**АКТ ОБСЛЕДОВАНИЯ  
объекта социальной инфраструктуры  
К ПАСПОРТУ ДОСТУПНОСТИ ОСИ  
№ 1**

г. Стрежевой

Муниципальное дошкольное образовательное учреждение «Детский сад городского округа Стрежевой»  
структурное подразделение «Журавушка», Томская область, г. Стрежевой, 2 мкр. д. 218а  
Наименование объекта, адрес

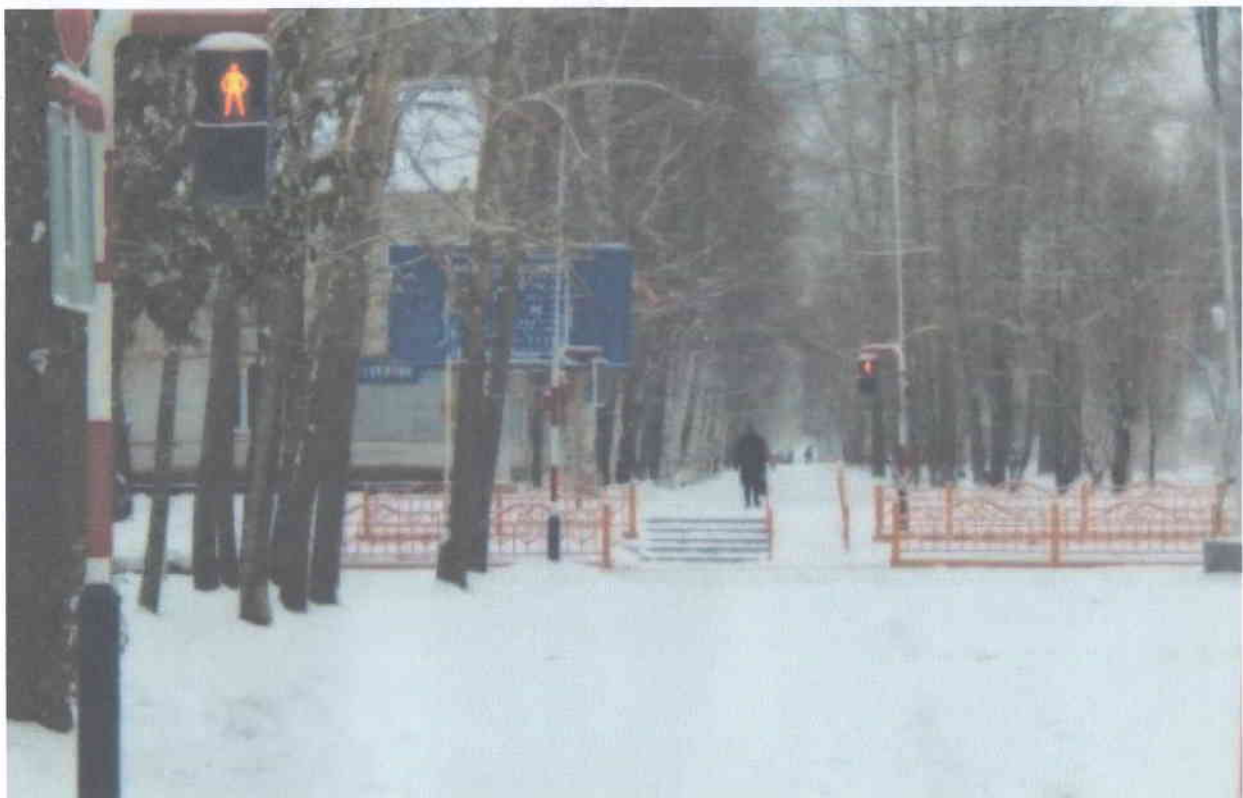
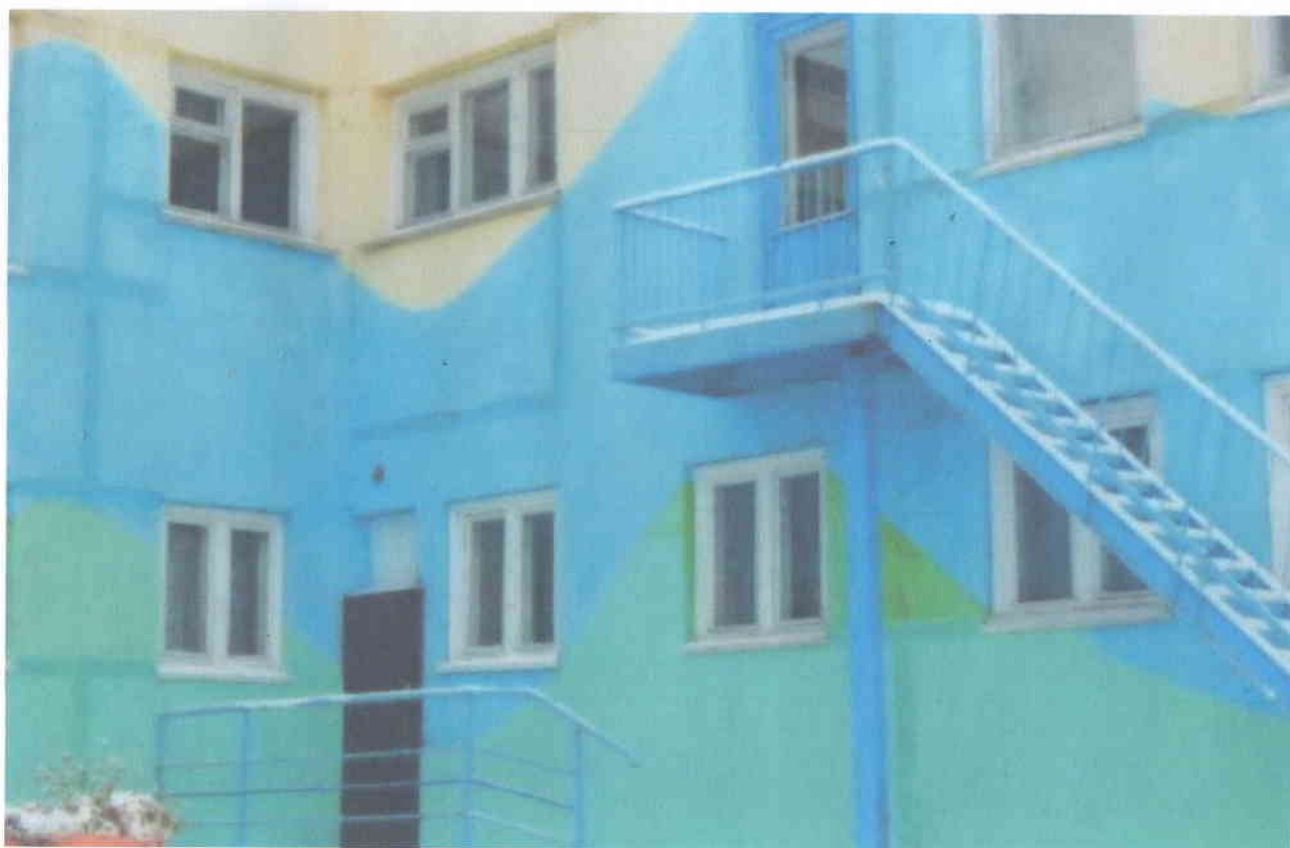
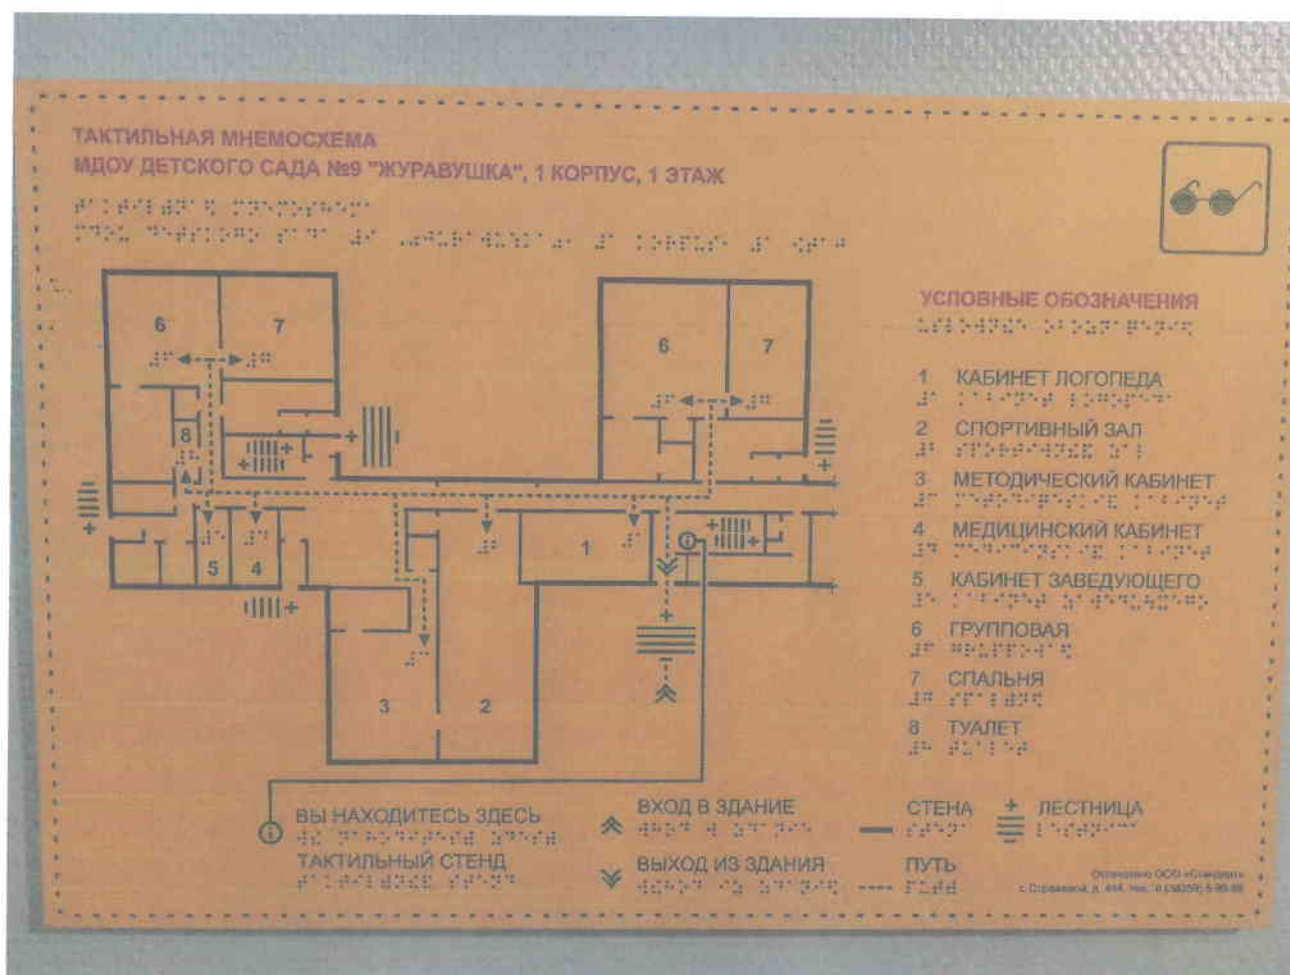
1.1	Вход (входы) на территорию	есть	4	7,10,15,18	1. Отсутствие элементов информации (п. 4.1.1)	К, О, С, Г, У	Согласно п. 4.1.1 СП 59.13330.2012 «Вход на участок следует оборудовать доступными для МГН, в том числе инвалидов-колясочников, элементами информации об объекте».	Ремонт текущий: 1. Устройство доступных элементов информации

1.3	Лестница (наружная)	есть	8	14	<p>1. Ширина проступей колеблется от 0,27 м до 0,35 м (п. 4.1.1.12);</p> <p>2. Краевые ступени лестницы не выделены цветом или фактурой, отсутствуют тактильные полосы (п. 4.1.1.12);</p> <p>3. Отсутствие антискользящего покрытия (п. 4.1.1.2);</p>	К, О	<p><b>Согласно п. 4.1.12 СП 59.13330.2012</b> «Для открытых лестниц на перепадах рельефа ширину проступей следует принимать от 0,35 до 0,4 м, высоту подступенка - от 0,12 до 0,15 м.</p> <p>Поверхность ступеней должна иметь антискользящее покрытие и быть шероховатой.</p> <p>Краевые ступени лестничных маршей должны быть выделены цветом или фактурой.</p> <p>Перед открытой лестницей за 0,8 - 0,9 м следует предусматривать предупредительные тактильные полосы шириной 0,3 - 0,5 м.</p> <p><b>п. 4.1.14</b> «Наружные лестницы и пандусы должны быть оборудованы поручнями»</p>	<p><b>Ремонт капитальный:</b></p> <p>1. Устройство поручней;</p> <p>2. Приведение в соответствие с нормами существующей лестницы;</p> <p>3. Рекомендуется выделить краевые ступени цветом и фактурой;</p> <p>4. Устройство тактильных полос нецелесообразно в связи с климатическими особенностями района.</p>

2.1	Лестница (наружная)	есть	-	12	1. Ширина первого марша лестницы 5,85 м, отсутствуют дополнительные раздельительные поручни (п. 5.1.2); 2. Боковые края лестницы без бортиков для предотвращения соскальзывания (п. 5.2.9); 3. Отсутствие поручней с двух сторон на всем протяжении лестницы (п.5.1.2, п.5.2.15);	К, О, С, Г, У	Согласно п. 5.1.2 СП 59.13330.2012 «Наружные лестницы и пандусы должны иметь поручни с учетом технических требований к опорным стационарным устройствам по ГОСТ Р 51261. При ширине лестниц на основных входах в здание 4,0 м и более следует дополнительно предусматривать раздельительные поручни». п. 5.2.9 «...Боковые края ступеней, не примыкающие к стенам, должны иметь бортики высотой не менее 0,02 м или другие устройства для предотвращения соскальзывания трости или ноги...» п. 5.2.15 «Вдоль обеих сторон всех пандусов и лестниц, а также у всех перепадов высот горизонтальных поверхностей более 0,45 м необходимо устанавливать ограждения с поручнями». п. 4.1.12 «Краевые ступени лестничных маршей должны быть выделены цветом или фактурой. Перед открытой лестницей за 0,8 - 0,9 м следует предусматривать предупредительные тактильные полосы шириной 0,3 - 0,5 м».	Ремонт капитальный: 1. Устройство дополнительных поручней; 2. Устройство боковых бортиков на лестницах не примыкающих к стенам; 3. Устройство ограждений с поручнями; 4. Рекомендуются выделить краевые ступени цветом и фактурой.

2.4	Дверь (входная)	есть	--	17	<p>1. Вторые входные двери имеют пороги 0,05 м (п. 5.1.4);</p> <p>2. Отсутствие контрастной маркировки (п. 5.1.5);</p> <p>3. Отсутствие фиксаторов в положениях «открыто» и «закрыто» (п. 5.1.6).</p>	К, О, С
